1#楼屋面层平面图 变更前

变更内容：
檐口出挑距离修改

9#楼二十五层平面图 变更后

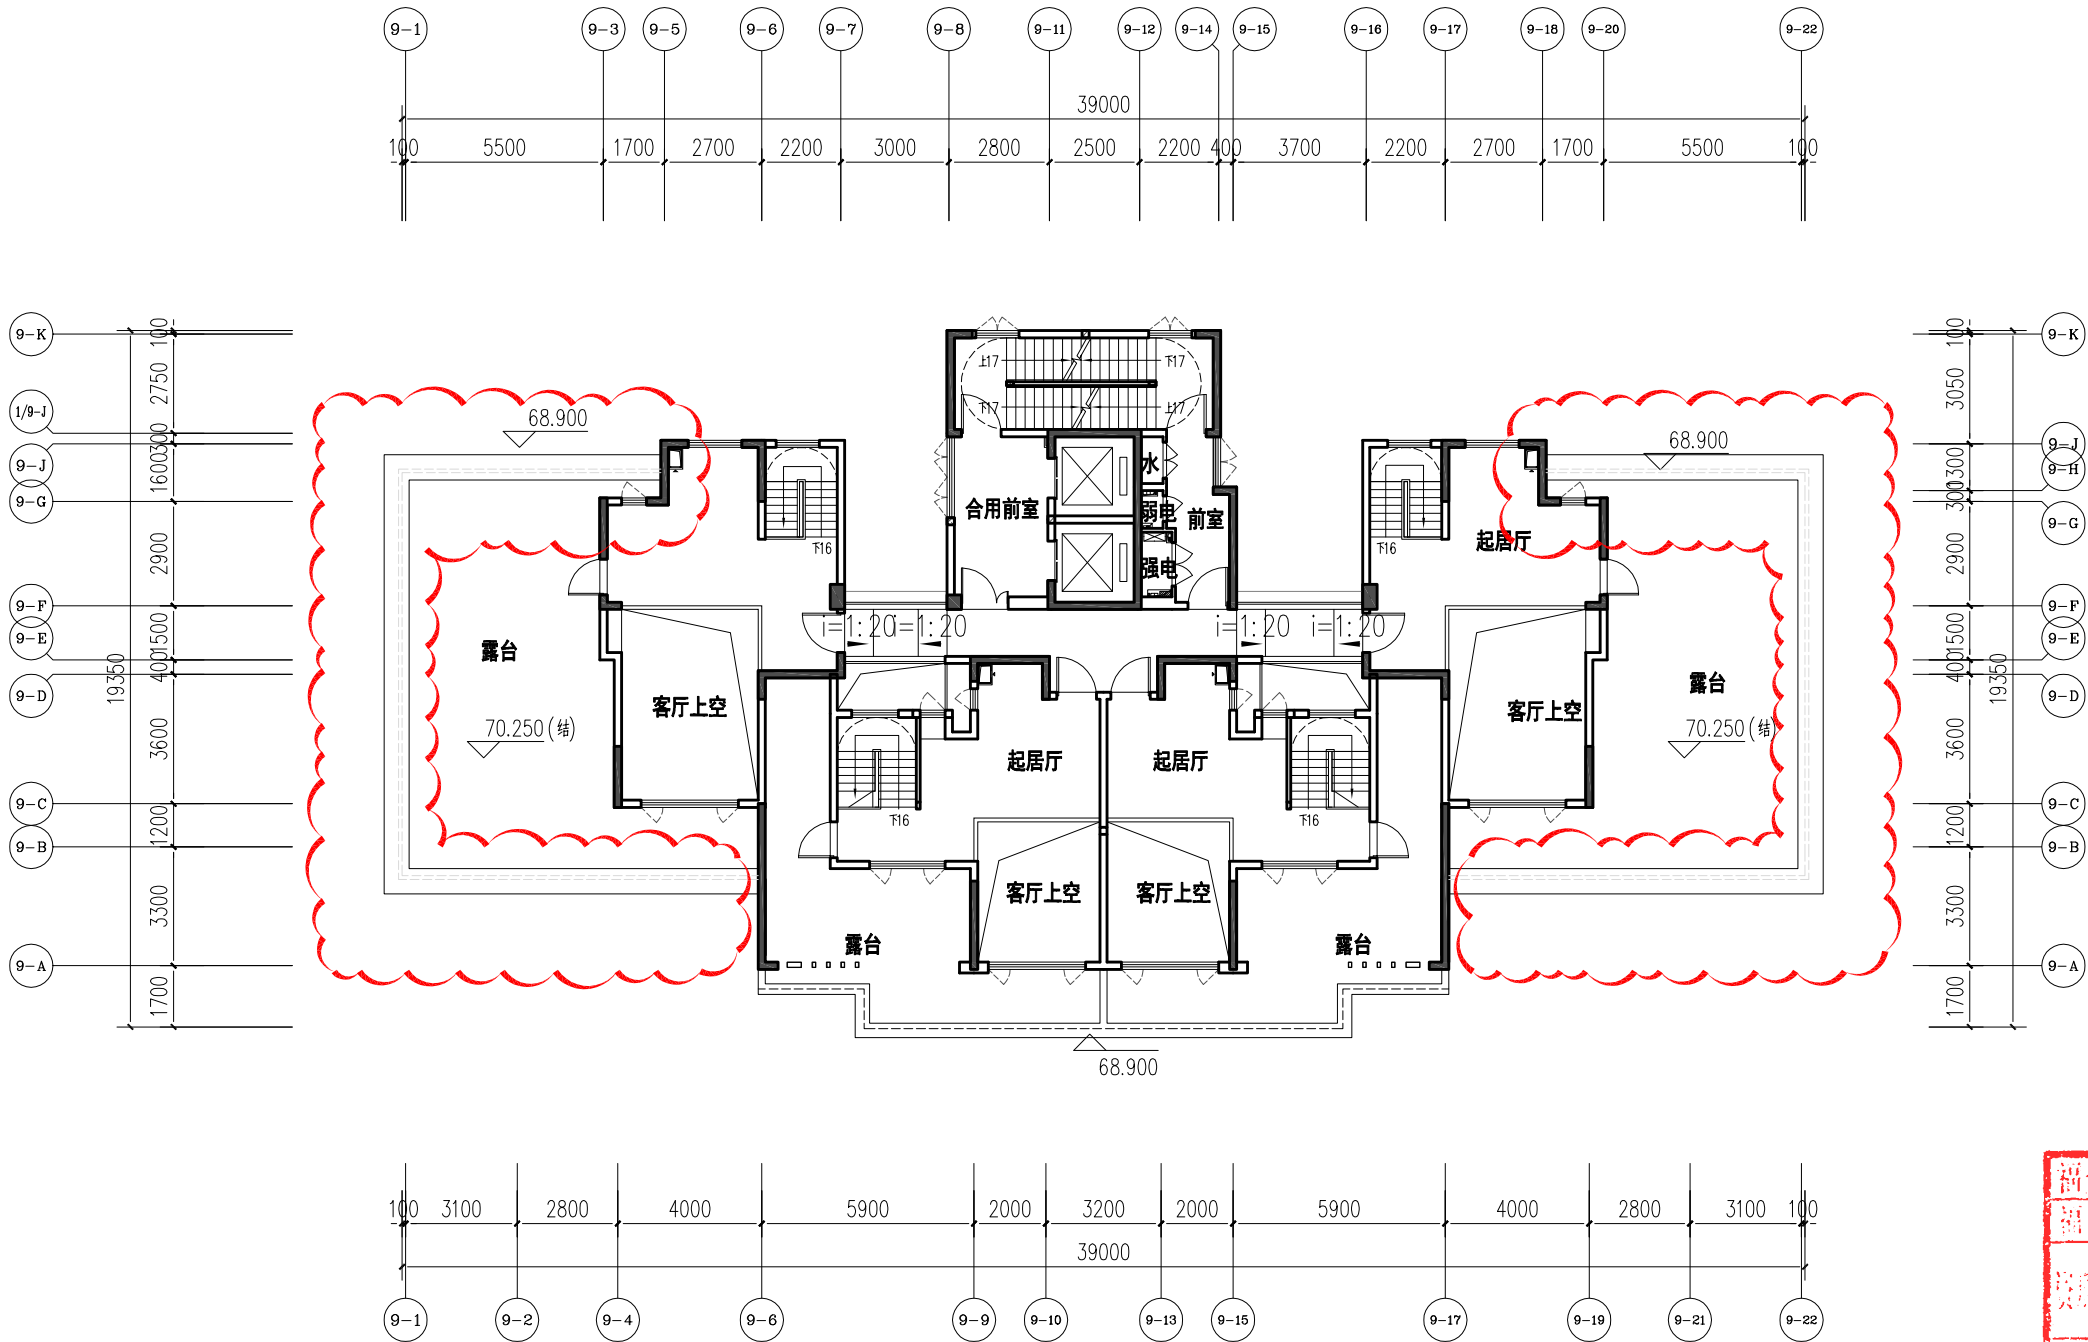
变更内容：
檐口出挑距离修改

9#楼屋架层平面图 变更后

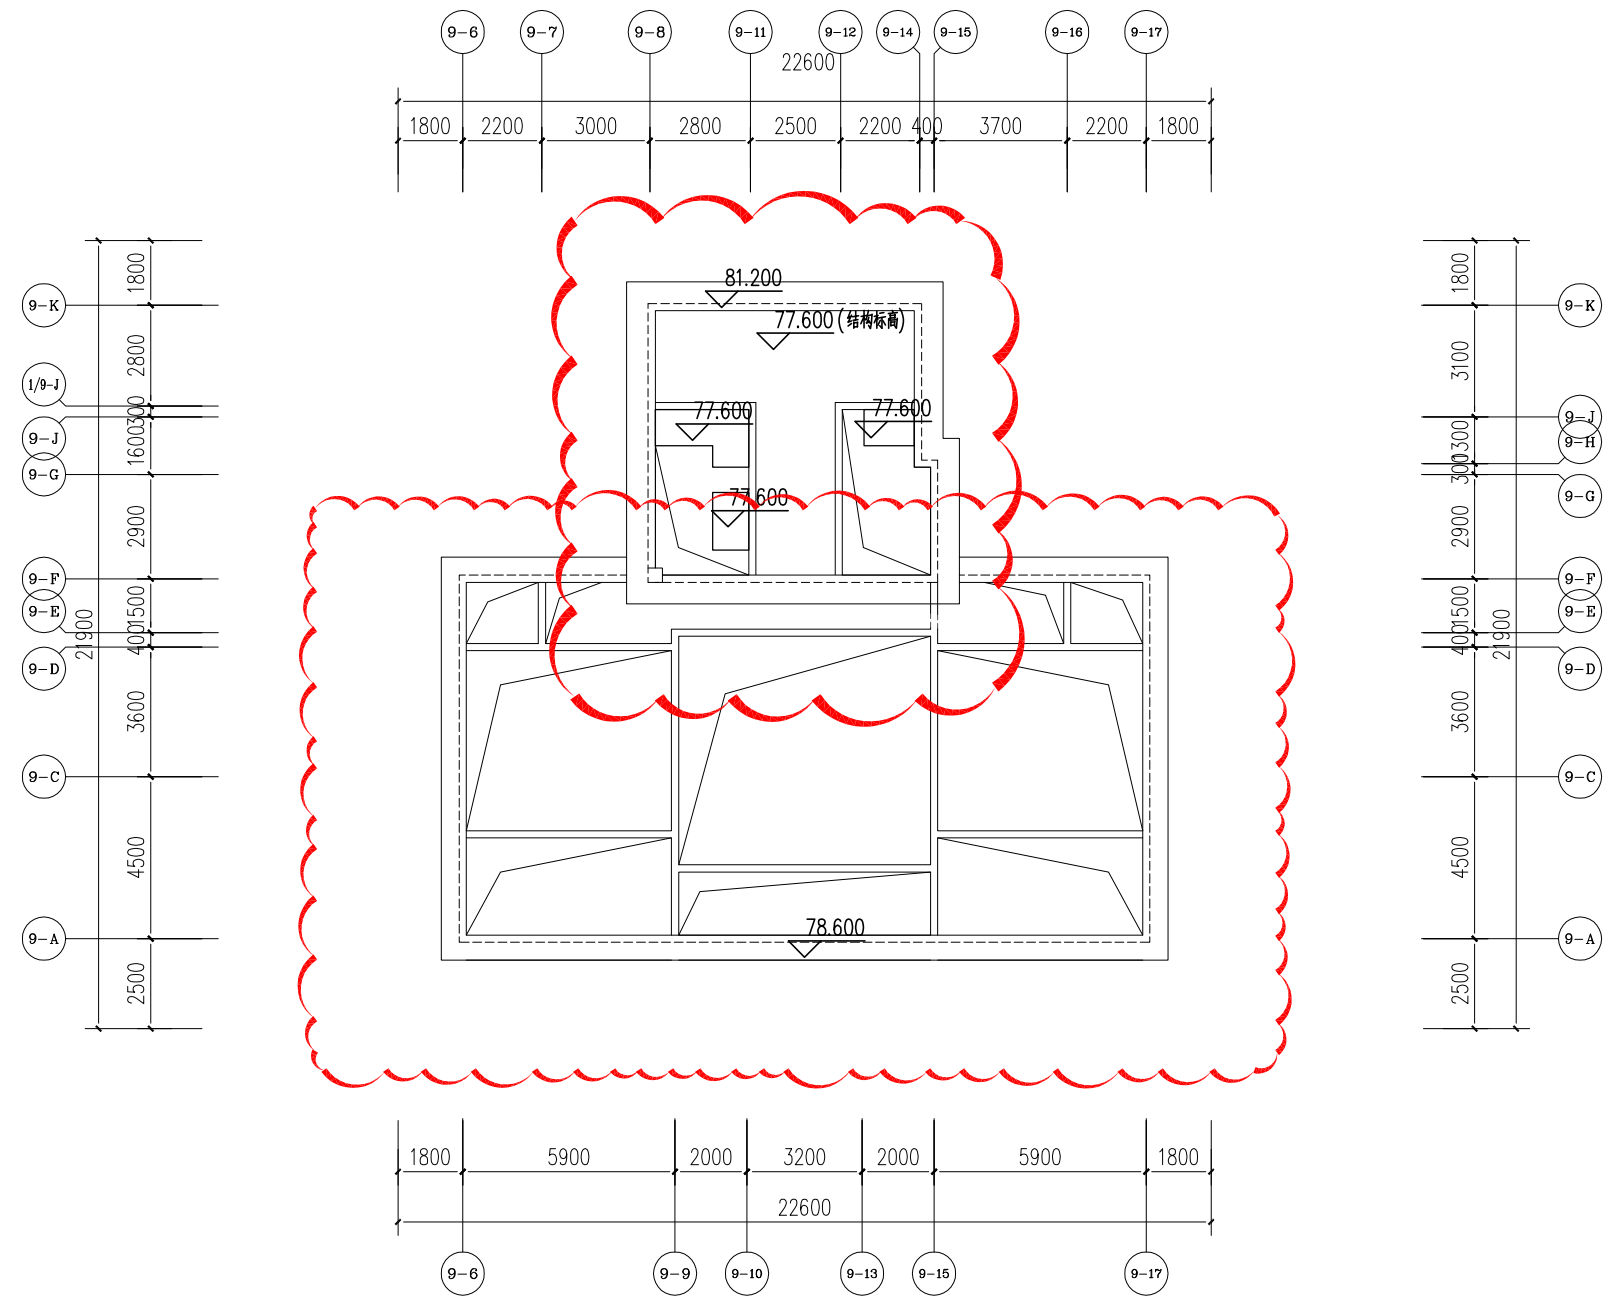
变更内容：
檐口出挑距离修改

9#楼 9-1~9-22 轴立面图 变更后

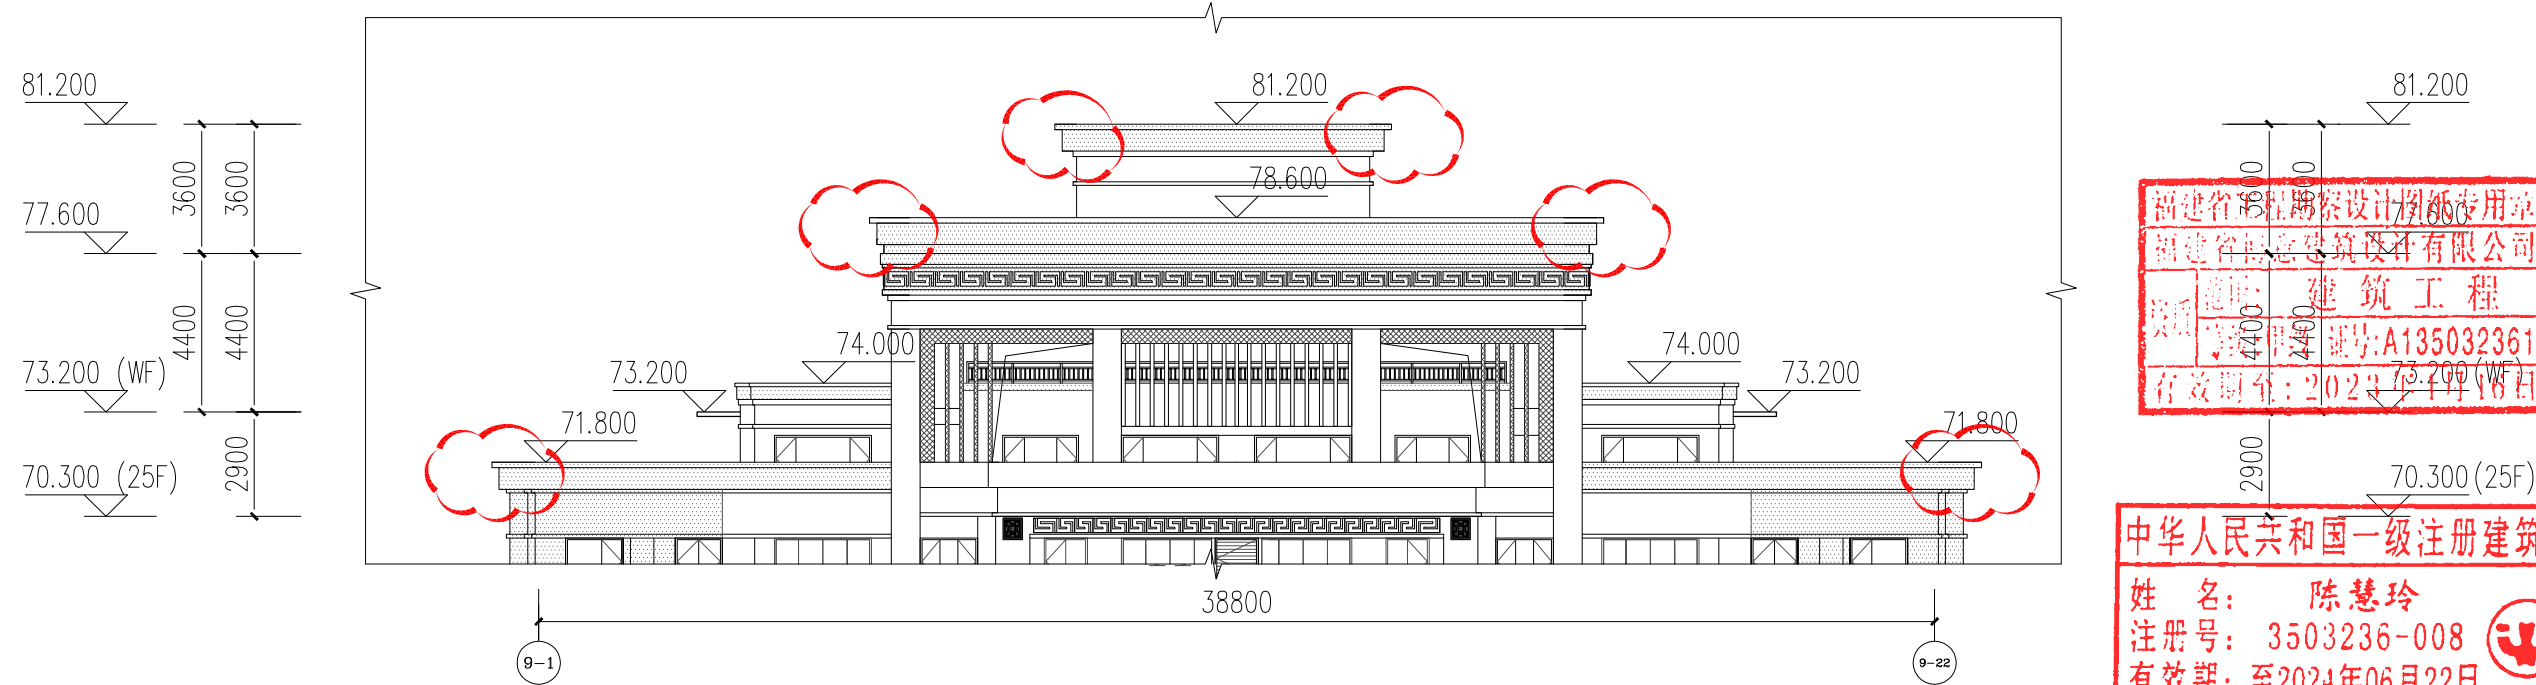
变更内容：
檐口出挑距离修改

10#楼二十五层平面图 变更后

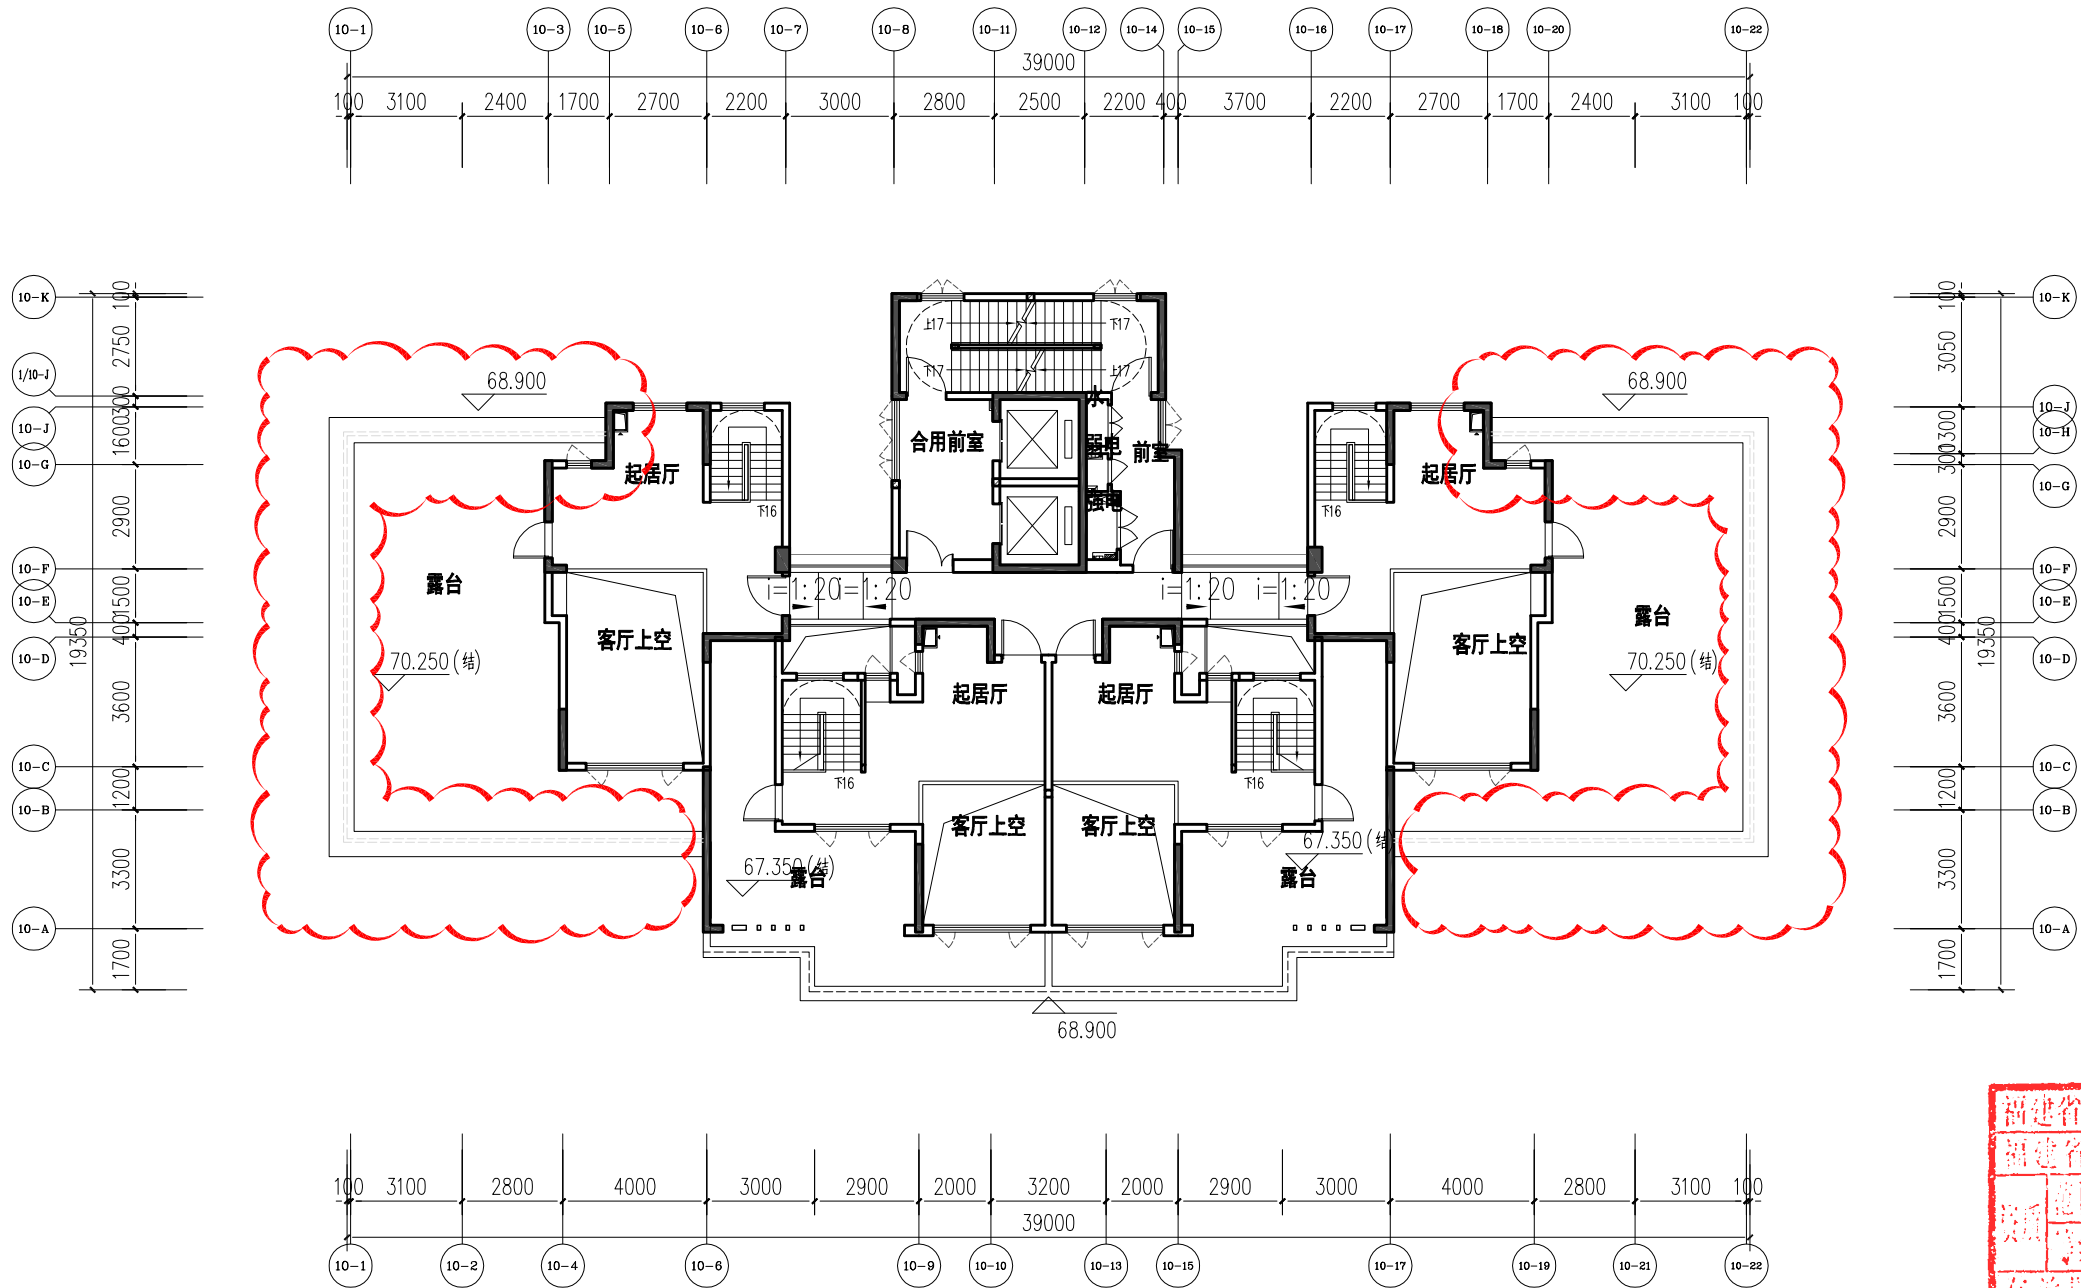
变更内容：
檐口出挑距离修改

10#楼屋架层平面图 变更后

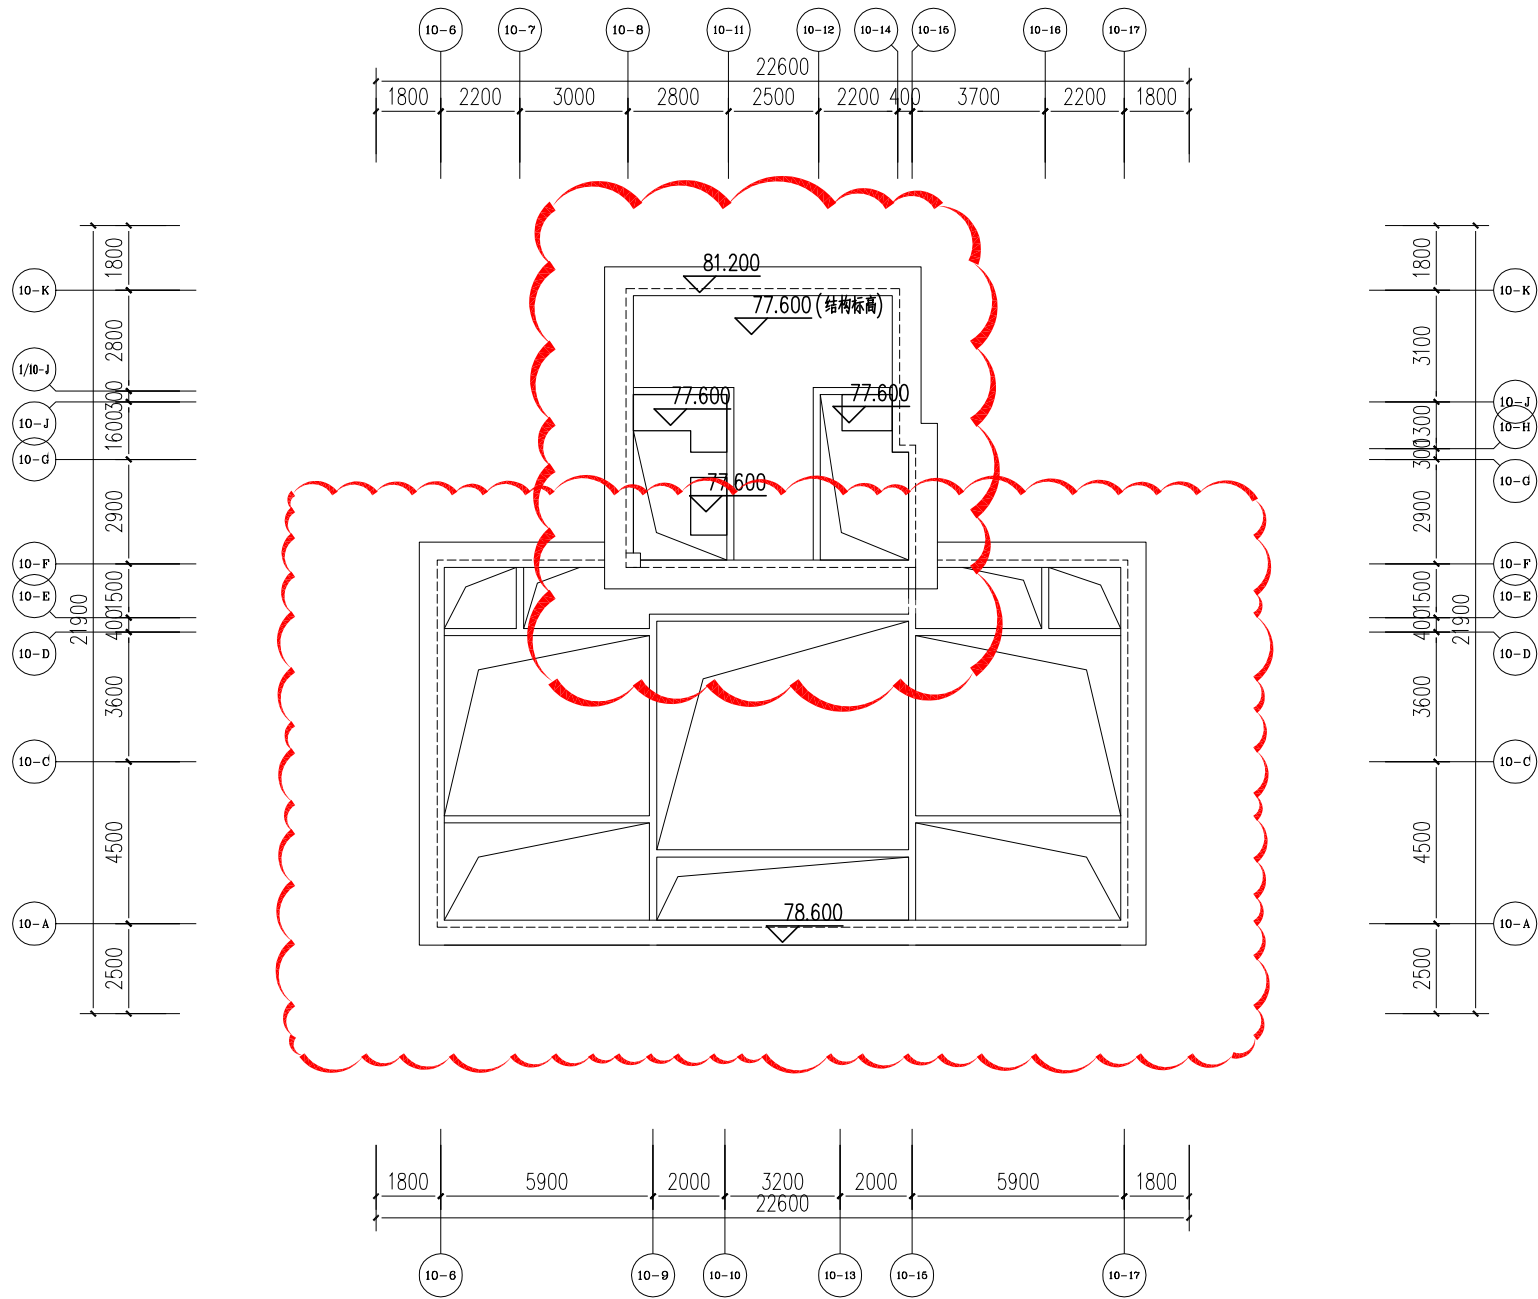
变更内容：
檐口出挑距离修改
